## Supporto Tecnico all'Osservatorio Ambientale del Nodo AV di Firenze

SINTESI DELL'ATTIVITÀ SECONDO  
SEMESTRE 2014 E SINTESI DELLE  
PRINCIPALI TEMATICHE  
AMBIENTALI AFFRONTATE

Direzione tecnica – settore VIA/VAS

primo trimestre 2014 PM10 - stazioni di cantiere Nodo AV e media dei valori PM10 registrati dalle centraline della Rete Regionale Toscana nell'Agglomerato fiorentino . E' stato evidenziato il superamento del valore soglia di attenzione

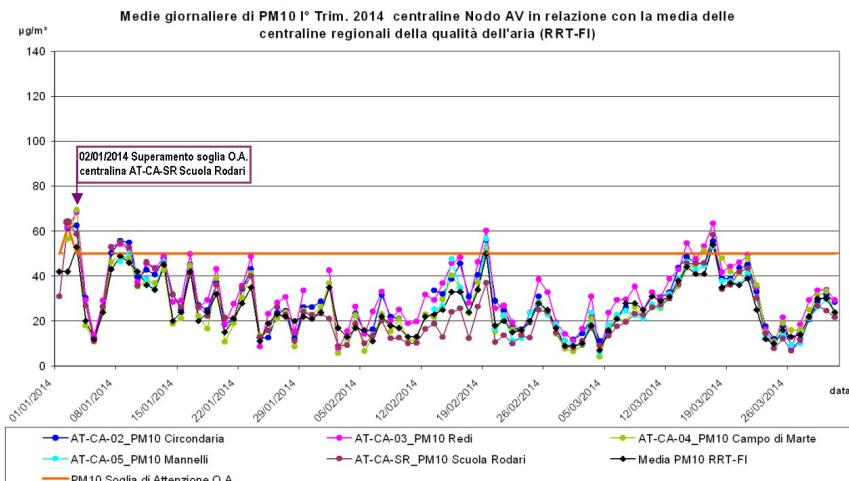
- nel primo semestre 2014 si è registrato un unico superamento del valore soglia di attenzione, nella stazione AT-CA-SR Rodari nel gennaio 2014. E' stata inoltre segnalata la necessità di verifica strumentale per gli analizzatori NOx, NO2 e NO, che presentavano parziali incongruità.
